**CONSULTAS FORMULADAS DEL 6 DE NOVIEMBRE AL 16 DE NOVIEMBRE DE 2020, EN EL EXPEDIENTE PARA LA CONTRATACIÓN DE LOS SERVICIOS DE CONSULTORÍA Y REDACCIÓN DEL PROYECTO EDIFICATORIO Y LA DIRECCIÓN E INSPECCIÓN DE LAS OBRAS DE:**

**CON-2020-SE-0297**

**LOTE 1: (G-78) 46 VPOA, EN LA PARCELA PR-2 DEL SECTOR 8 “MUNTO”, ORIO, GIPUZKOA**

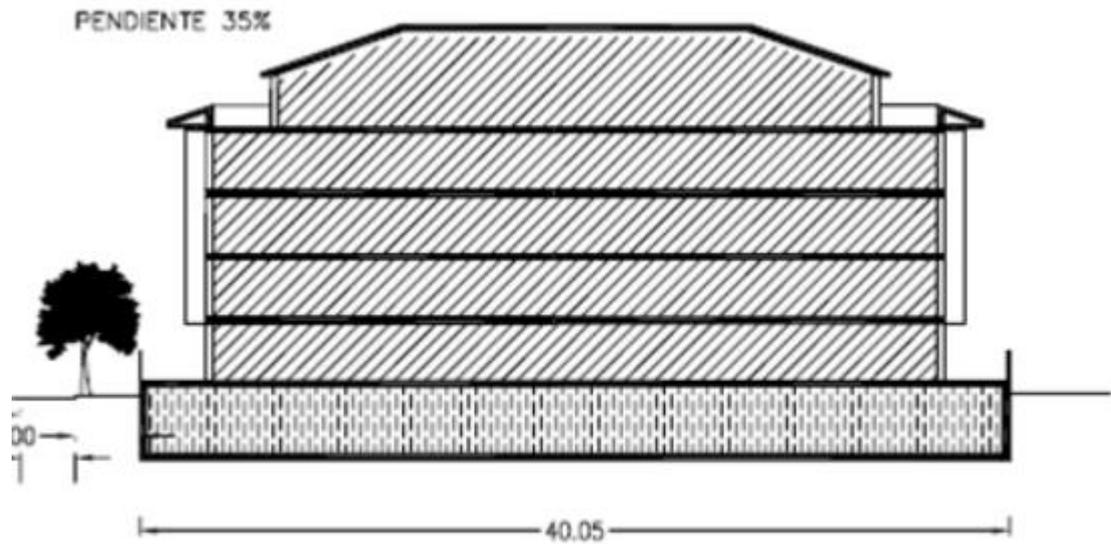
- 17.- en relación con el expediente indicado y una vez analizada las respuestas a las consultas (a 6 de noviembre) respecto al lote 1 (G-78) 46 VPOA, EN LA PARCELA PR-2 DEL SECTOR 8 "MUNTO", ORIO, GIPUZKOA,

creemos que la respuesta a la consulta nº 6 es errónea.

En dicha respuesta se dice "*entendemos que el retranqueo de 3m es obligatorio*" cuando el Plan Parcial del sector 8 "Munto" deja esta opción abierta:

*"Se permitirá que se produzca una discontinuidad en el plano inclinado de la cubierta entre el arranque del alero y la culminación en el gailur tal y como se refleja en los planos de perfiles."*

El uso del verbo en futuro imperfecto deja la posibilidad de que se permita o no la posibilidad de hacer uso del plano de perfiles. Entendemos, por tanto, que la cubierta puede ser inclinada desde el borde del alero.

Otra cuestión es que este retranqueo sea exigible por parte de VISESA como condición inicial de diseño en el concurso.

En relación con su consulta respecto al retranqueo, una vez consultada a la arquitecta municipal del Ayuntamiento de Orio, es obligatorio.

Tal y como se puede ver en el gráfico adjunto, la sección del alero y de cubierta no son continuas.
